# Comune di Torri di Quartesolo

**OGGETTO:** Procedura di VIA Speciale ex artt. 165,183 e 185 D.lgs. 163/2006 e ss.mm.ii.  
Progetto preliminare dell'intervento "Attraversamento di Vicenza" – 2° lotto  
funzionale della tratta AV/AC "Verona –Padova". Proponente R.F.I. Rete ferroviaria  
Italiana S.p.a. Comunicazione di avviso pubblico documentazione integrativa, ex art.  
24 c. 5, d.lgs. 152/2006 e ss.mm.ii. Vs. prot. m\_amte.DVA.REGISTRO REGISTRO  
UFFICIALE.U.0016203.12-07.-2018. Ns prot. 13970 in data 16.07.2018.  
**Osservazioni ai sensi dell'art. 183 comma 4 del D.lgs. 163/2006.**

**OSSERVAZIONI AL PROGETTO PRELIMINARE LINEA AV/AC VERONA-PADOVA  
LOTTO FUNZIONALE II ATTRAVERSAMENTO DI VICENZA  
SOTTOSTAZIONE ELETTRICA DI LERINO (SSE LERINO) COMUNE DI TORRI DI QUARTESOLO (VI)**

Figura 3.1. Classificazione Stradale Comune di Torri di Quartesolo – ai sensi del CdS.

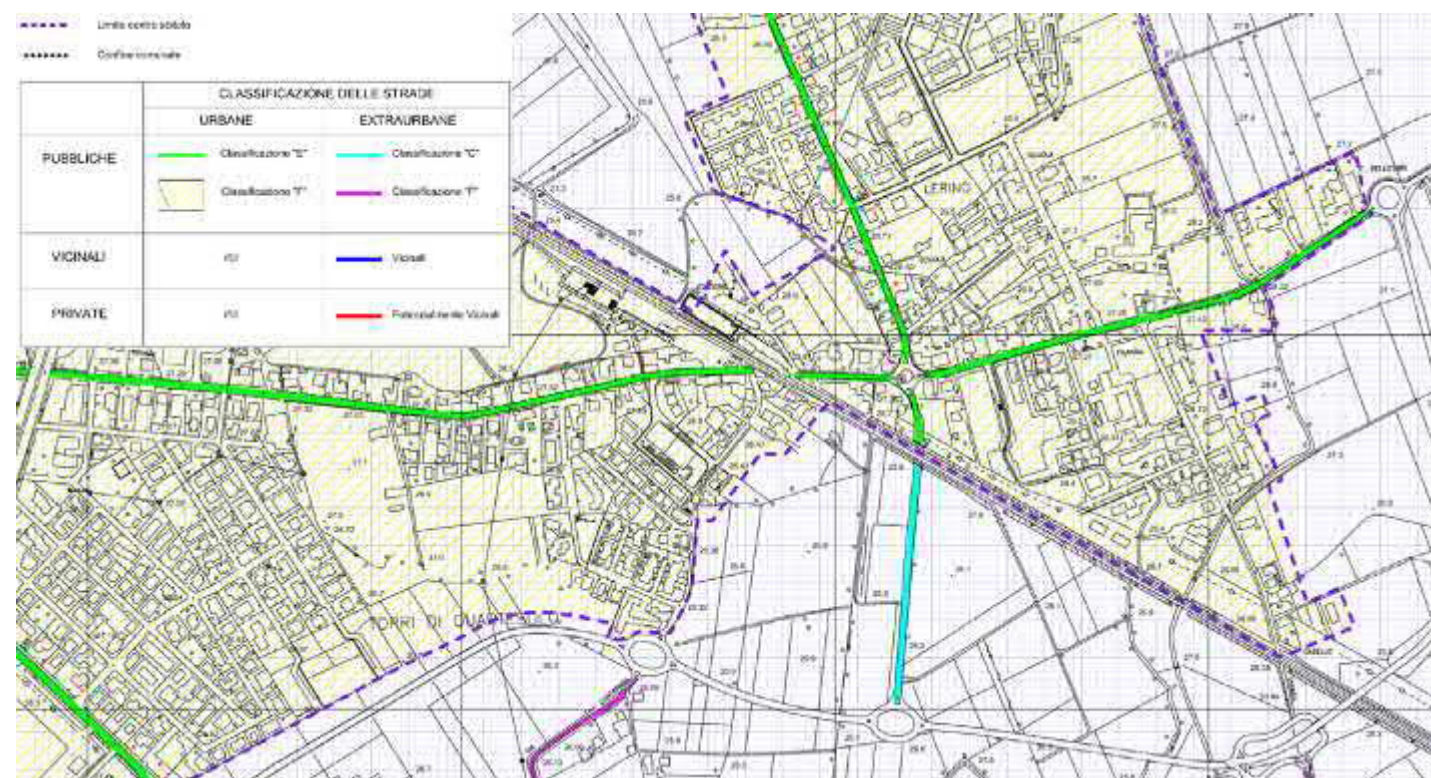
La strada è classificabile come di tipo "F" con larghezza di carreggiata di 6.50m con mancanza, nel tratto privato, dei marciapiedi in entrambi i lati della carreggiata, nei tratti a proprietà promiscua il marciapiede è presente su un solo lato della carreggiata. Si segnala che già nel 2003 il Comune di Torri di Quartesolo ha classificato tutte le strade di quartiere come facenti parte della classificazione ai sensi del CdS come tipo "F", mentre più recentemente ha adottato una classificazione ancora più restrittiva, declassando l'intera viabilità comunale come strade di tipo "F" scomponendole ulteriormente in sottoclassi di tipo "F", da 1 a 4, in funzione del rango di importanza ove, Via Marco Polo assurge il rango di strada tipo "F4" ovvero il livello più basso di tutta la viabilità comunale (strada interna di quartiere).

Figura 3.3. Planimetria Coni Ottici – Via Marco Polo.

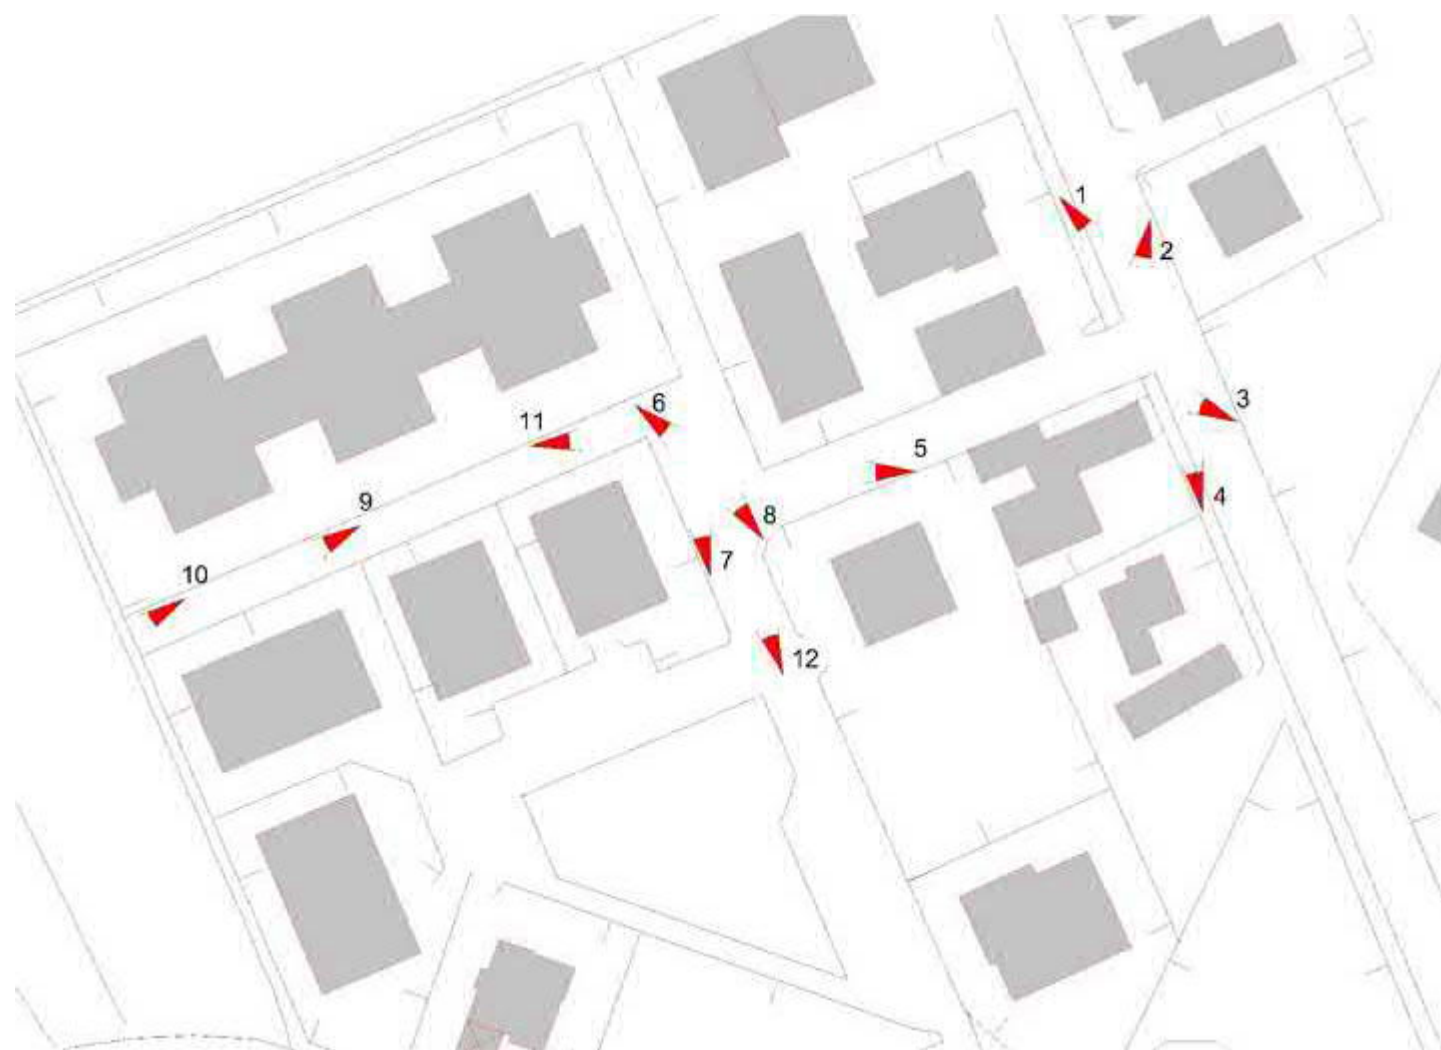
Nella Figura 3.3 e seguenti si riportano la planimetria e i cono ottici. Dal cono ottico 1 al cono ottico 4 è riportato lo stato di innesto in Via Marco Polo da Via Dal Ponte. Come si evidenzia dal cono ottico 2-3-4, l'ingresso presenta la prossimità di edificato esistente praticamente su strada. Il tratto di Via Marco Polo compreso fra l'innesto con Via Dal Ponte e quanto riportato nel cono ottico 5 e 6 è di proprietà mista comunale e privata, mentre il tratto compreso fra i cono ottici 9-10-11 è di proprietà privata.

Qualora un mezzo fosse parcheggiato, non si garantirebbe il passaggio se non a veicoli quali automobili o piccoli furgoncini. Già l'automezzo impiegato per la raccolta dei rifiuti (lunghezza circa 8.00m) presenta difficoltà di manovra all'interno della via, soprattutto per effetto della presenza di una doppia curva a gomito (90+90°) su tratto limitato che non permette un'agevole manovra di svolta e contro-svolta. Tale passaggio è evidenziato nei cono ottici 6-7-8-12.

Si dubita pertanto che sia possibile, impiegare Via Marco Polo, per l'accesso alla nuova SSE di Lerino, dal momento che mezzi d'opera superiori a 8.00m di lunghezza troverebbero difficoltà oggettive di transitabilità. Allo scopo, si sono condotte due simulazioni con mezzi d'opera tipologici che potrebbero essere impiegati durante l'esecuzione dei lavori e durante la manutenzione nel tempo del manufatto. Tali simulazioni verranno illustrate nel seguito.

Figura 3.19. Estratto PAT – Comune di Torri di Quartesolo – Carta dei Vincoli e della Pianificazione Territoriale.

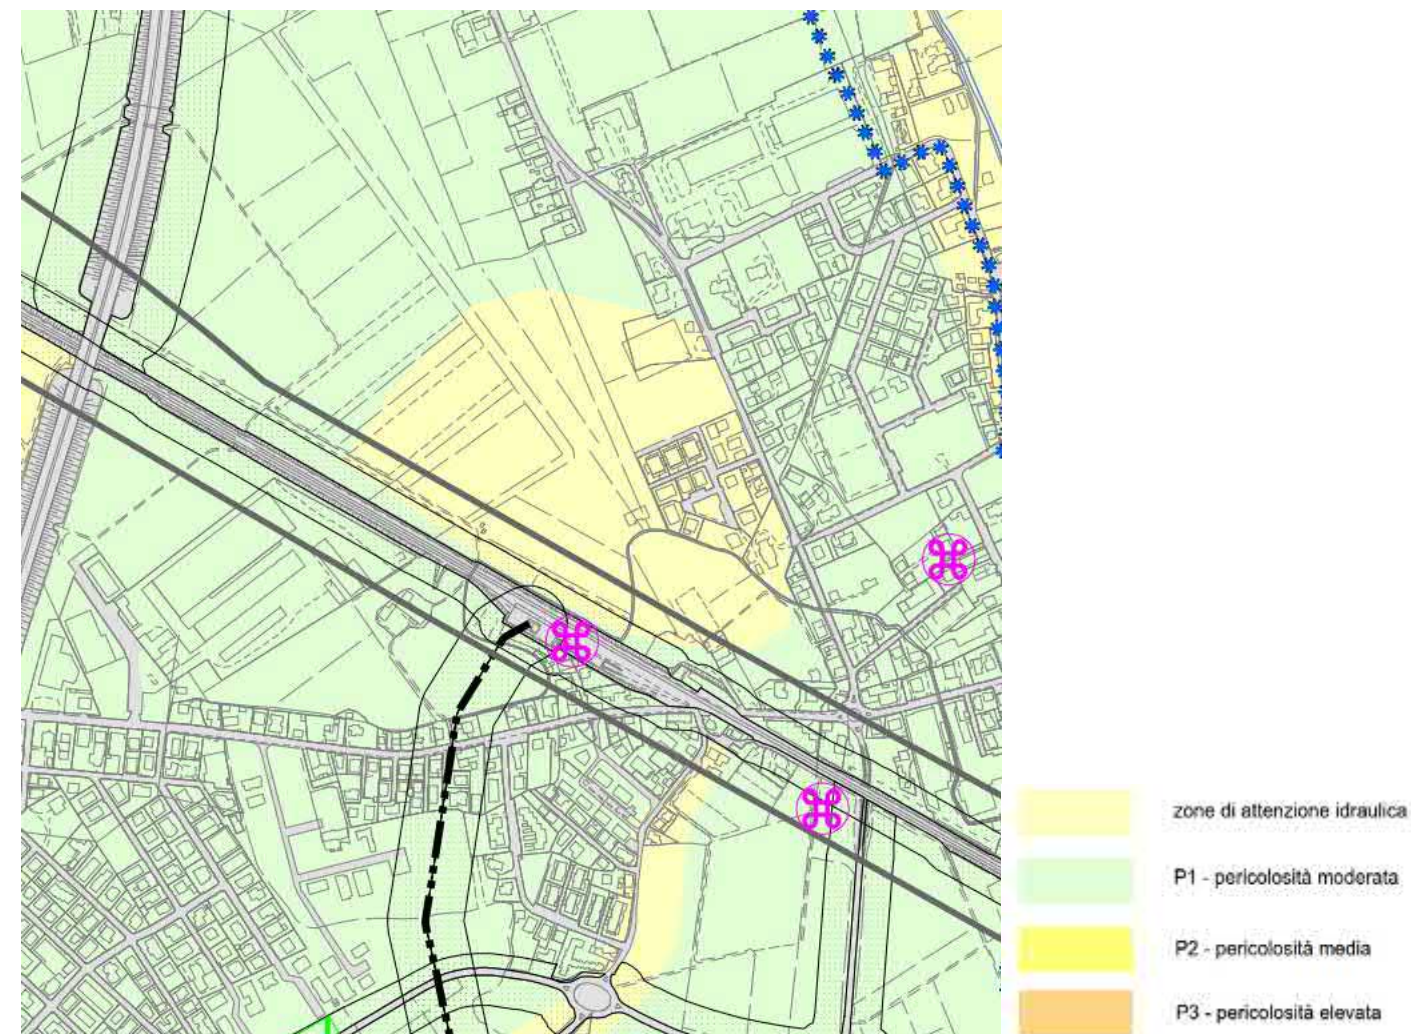
Ulteriore vincolo è rappresentato dalla valutazione del rischio idraulico associato all'area in esame. **Dalla Carta dei Vincoli e della Pianificazione Territoriale del PAT del Comune di Torri di Quartesolo, l'area oggetto di intervento è classificata come "zona di attenzione idraulica", ovvero zona intermedia fra la classificazione a rischio di pericolosità moderata P1 e di pericolosità media P2.** Potenzialmente, la nuova SSE di Lerino, a meno che non venga realizzata a quota binari, si troverebbe nella condizione di potenziale allagamento per esondazione del Fiume Tesina, stante le simulazioni idrauliche disponibili nel Comune di Torri di Quartesolo. **Qualora, invece, fosse realizzata a quota binari, si dovrebbe garantire che per effetto "schermo" o "diga" l'edificato limitrofo non si venga a trovare in condizioni di rischio idraulico aumentato rispetto allo stato attuale.**

Figura 3.20. Estratto mappa catastale Foglio 9 – Comune di Torri di Quartesolo.

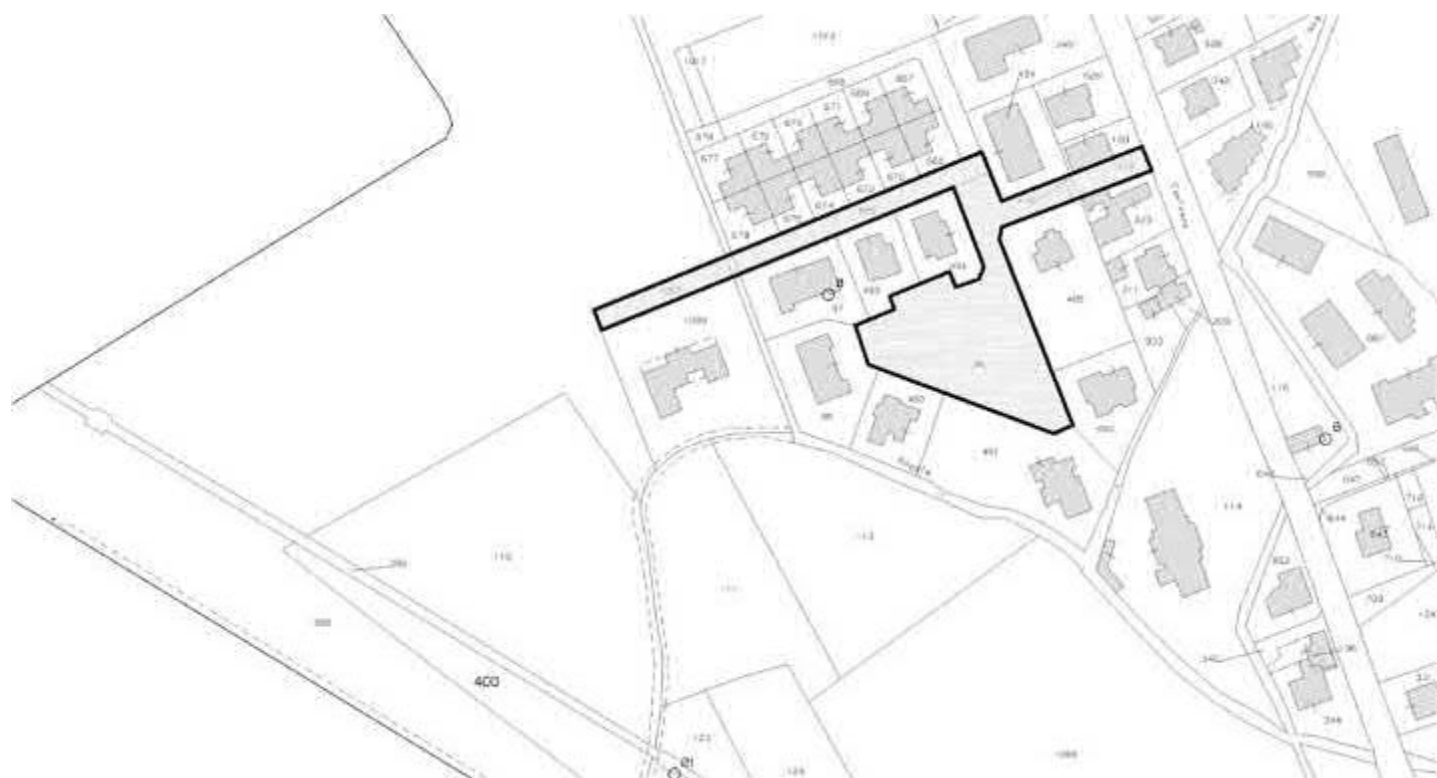
È evidente che Via Marco Polo sia strada di proprietà privata, fatte salve alcune porzioni della stessa di proprietà del Comune di Torri di Quartesolo, principalmente legate all'accesso all'area verde insistente nell'area, vedi mappale 99. I rimanenti tratti, corrispondenti ai mappali 1057 e 665, sono di proprietà privata e non pubblica.

È altresì degno di nota segnalare che il mappale 399, identifica univocamente l'acquedotto Euganeo-Berico, di servizio alla Città di Padova, come si evince dall'estratto catastale di pertinenza del Comune di Padova, soggetto al quale si dovrebbe richiedere parere di conformità in apposita conferenza dei servizi al fine di valutare anche loro osservazioni di merito dal momento che la SSE sorgerebbe sopra tale acquedotto.

Figura 4.4. Planimetria Coni Ottici - Via Borsellino.

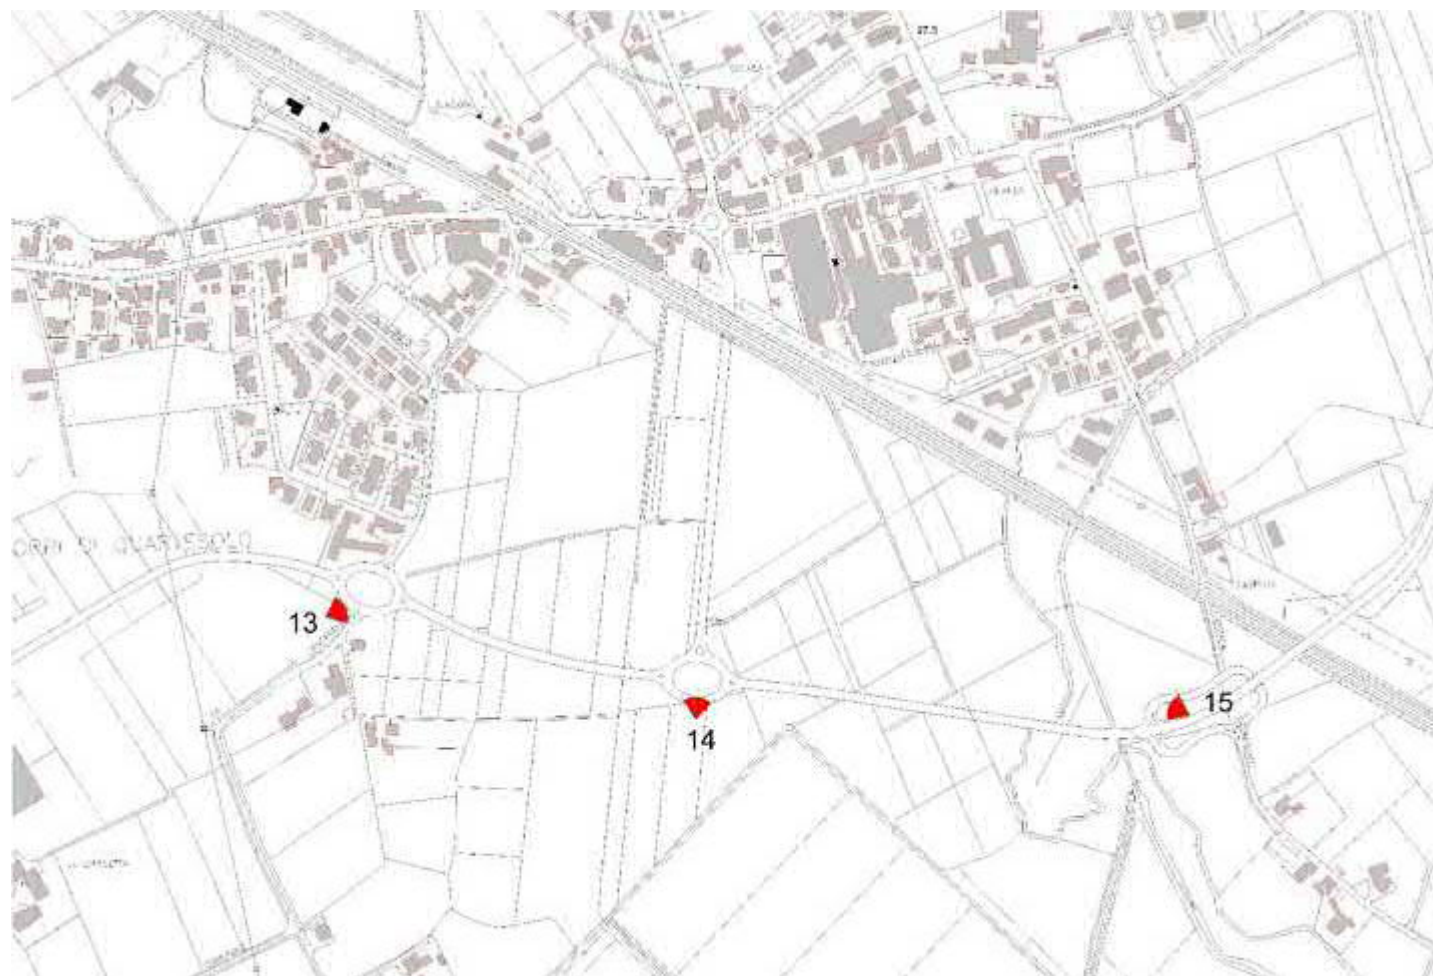
Al fine di fornire un utile supporto a quanto sopra indicato, si riporta nelle seguenti figure la planimetria con i coni ottici dove si localizza l'area.

Il cono ottico 13 rappresenta l'accesso di Via Borsellino visto dal ramo di rotatoria di innesto dalla viabilità proveniente dalla rotatoria della bretella Autostradale.

Figura 4.10. Estratto 3°PI – Comune di Torri di Quartesolo – Zonizzazione.

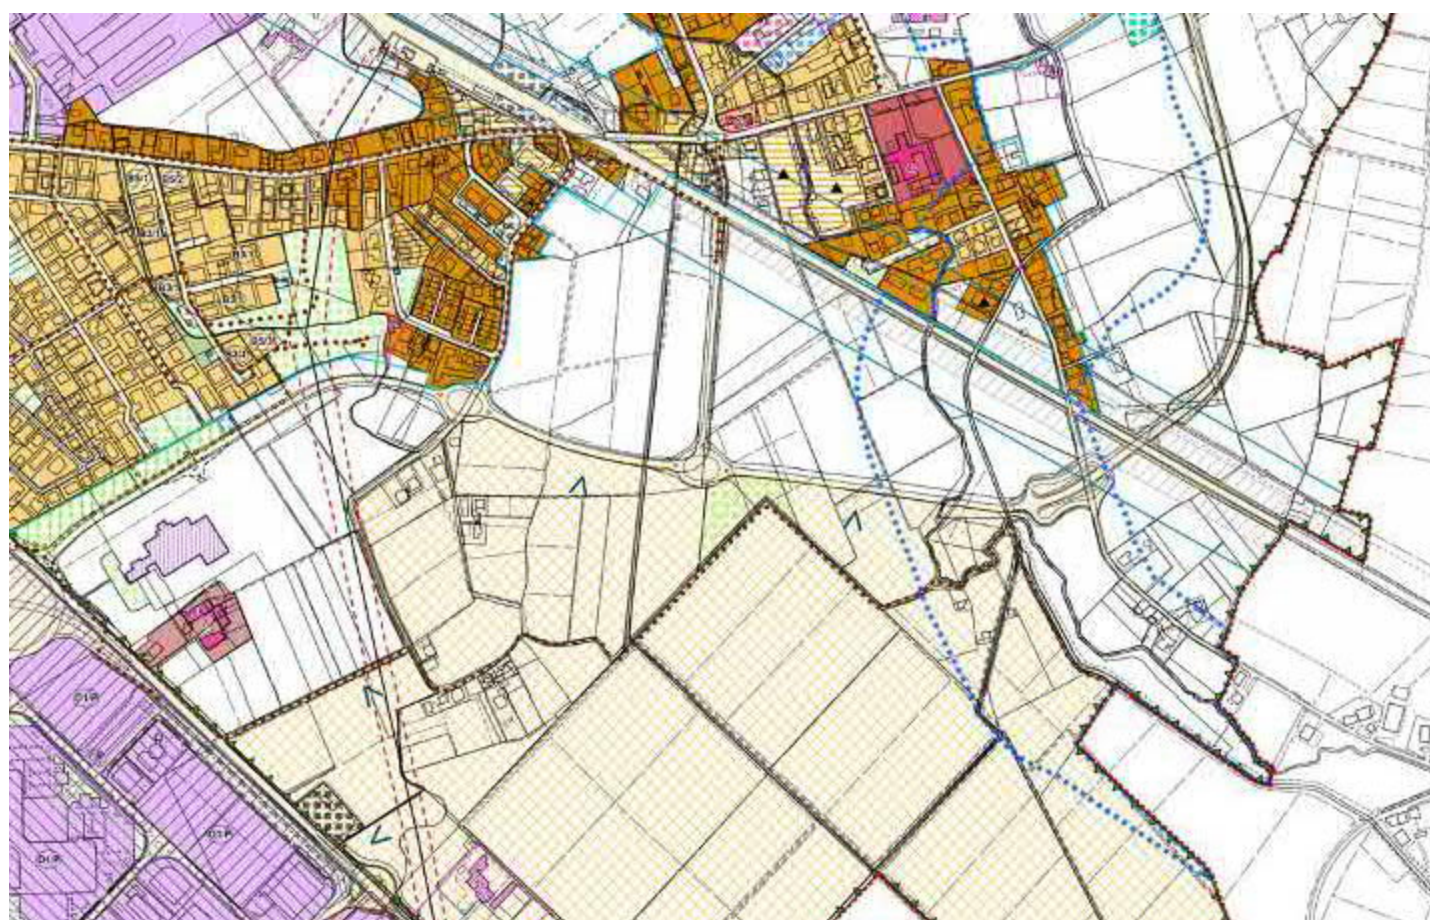
Il maggior vincolo, invece, è rappresentato dall'elettrodotto esistente che andrebbe modificato nel tracciato al fine di raggiungere la nuova area proposta per la SSE di Lerino.

L'elettrodotto esistente attraversa l'abitato di Lerino, generando una servitù di passaggio ed una conseguente fascia di rispetto che nella pianificazione territoriale del Comune di Torri di Quartesolo interessa circa 40m (20+20m), vedi Figura 4.10, fascia ridotta rispetto a quanto indicato nell'evoluzione del PAT del Comune di Torri di Quartesolo nel quale la fascia di rispetto prevista era di 100m (50+50m) rispetto all'asse dell'elettrodotto.

Al fine di alimentare la nuova SSE nella posizione indicata, si propone una deviazione dell'elettrodotto esistente lungo un nuovo corridoio, compatibile con le fasce di rispetto, in aperta campagna e che sia funzionale al servizio associato. L'ipotesi presentata nell'Allegato 5, propone un elettrodotto simile a quello esistente, da concordare con l'Ente gestore e non prevede la sua realizzazione interrata.

**Se l'elettrodotto rappresenta il maggior vincolo che preclude il posizionamento della nuova SSE presso l'area individuata, è pur vero che la soluzione è tecnicamente fattibile con margini di rispetto superiori a quelli attuali per l'elettrodotto esistente. Inoltre, la sua deviazione d'asse rispetto alla situazione attuale è tale migliorare le condizioni di vita dell'edificio esistente nel tratto compreso fra Via Camisana e Via Borsellino dal momento che la dismissione di quel tratto eliminerebbe di fatto sia la servitù di passaggio sia il rischio di inquinamento elettromagnetico attualmente in essere.**

Figura 4.11. Estratto mappa catastale Foglio 13 – Comune di Torri di Quartesolo.

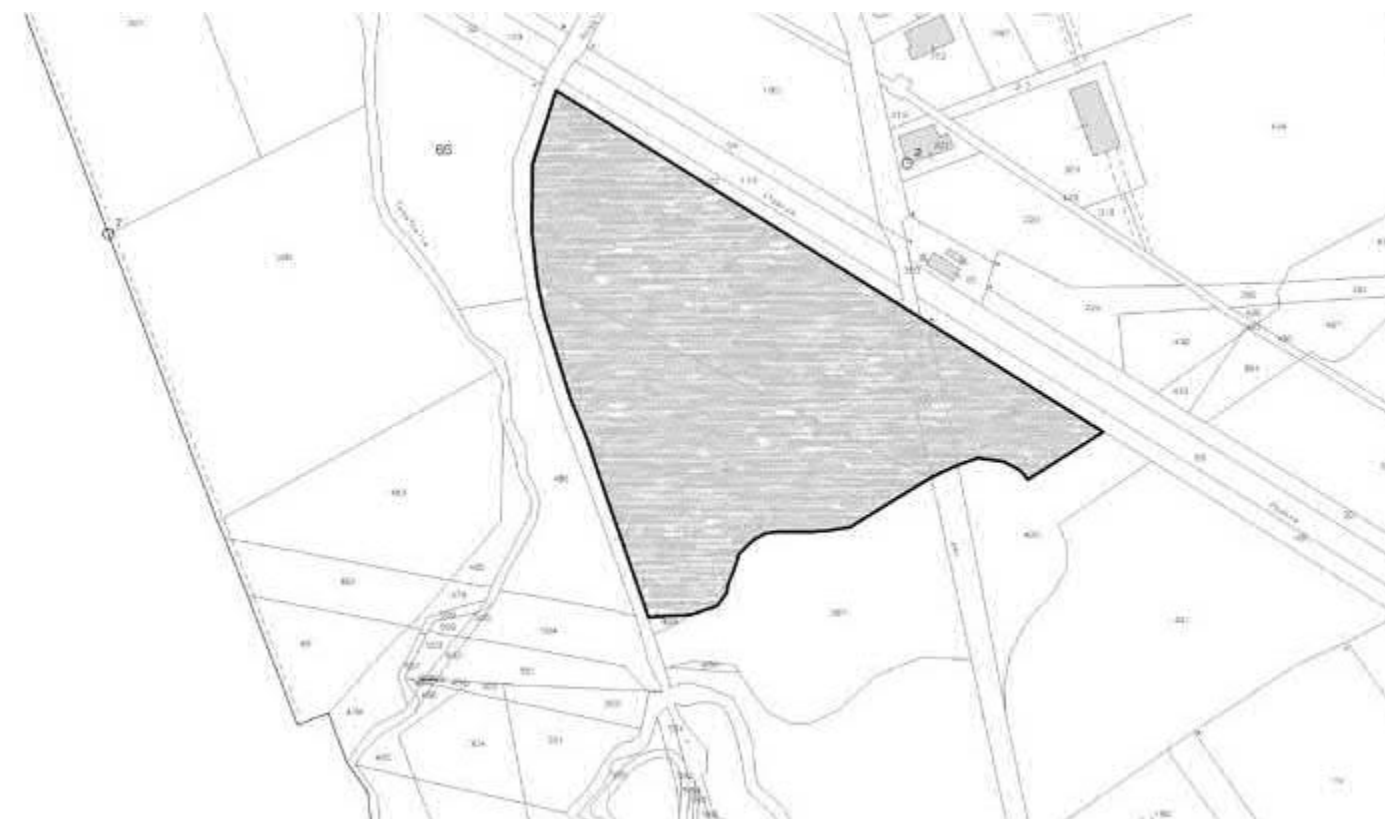
La proposta di nuova localizzazione della SSE, offre come vantaggio maggiore superficie utile sia per la SSE stessa sia per le attività di cantierizzazione dell'opera.

**La superficie teoricamente occupabile risulta pari a 19084m<sup>2</sup>, quasi doppia rispetto alla superficie prevista in sede di PP.**

Non essendo interessata da nessuna interferenza, l'area si presta alla realizzazione della SSE. Lungo il lato confinante con la roggia del Tergola esistente è necessario comunque prevedere la fascia di rispetto per la manutenzione della stessa e prevedere la piantumazione di alberi ed essenze arboree a mascheramento della SSE (mitigazione ambientale dell'area).
